**Avis en date du 11 février 2020
de la Mission régionale d'autorité environnementale d'Île-de-France
sur le projet de prolongement du tramway T3b à l'ouest
dans les 16^e et 17^e arrondissements de Paris**

Synthèse de l'avis

Figure 2: Voies plantées et taux de couverture végétale à l'état initial– source : APUR / étude d'impact

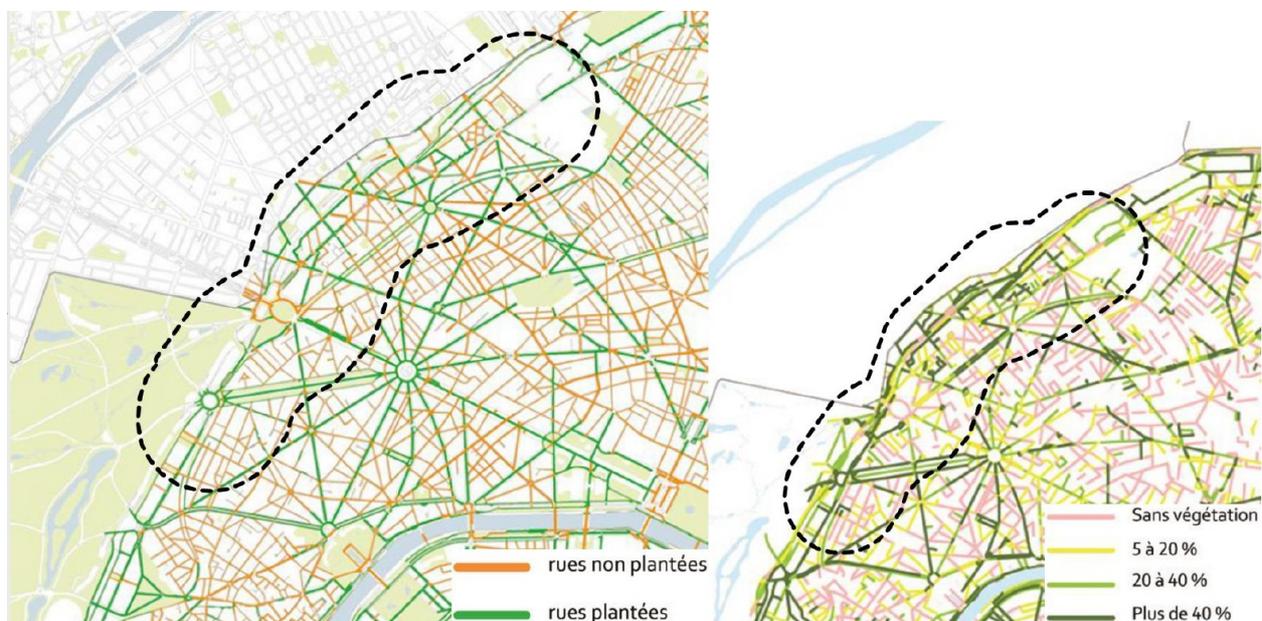
Par ailleurs, la continuité des allées plantées le long des Maréchaux est l'une des caractéristiques principales du secteur. La carte ci-dessus (fig. 3) montre que la couverture végétale y est particulièrement généreuse. L'état initial a été complété afin de caractériser plus finement ces plantations par séquence d'insertion du projet (D.2 – pages 166-170). Des compléments ont également été apportés afin de mettre en avant la cohérence de certaines séquences paysagères, telles que *avenue Foch – Porte Dauphine – Bois de Boulogne*. Enfin, la contribution des alignements d'arbres au cadre de vie, notamment leur rôle dans la réduction de l'effet d'îlot de chaleur urbain, nécessite d'être mieux précisée.
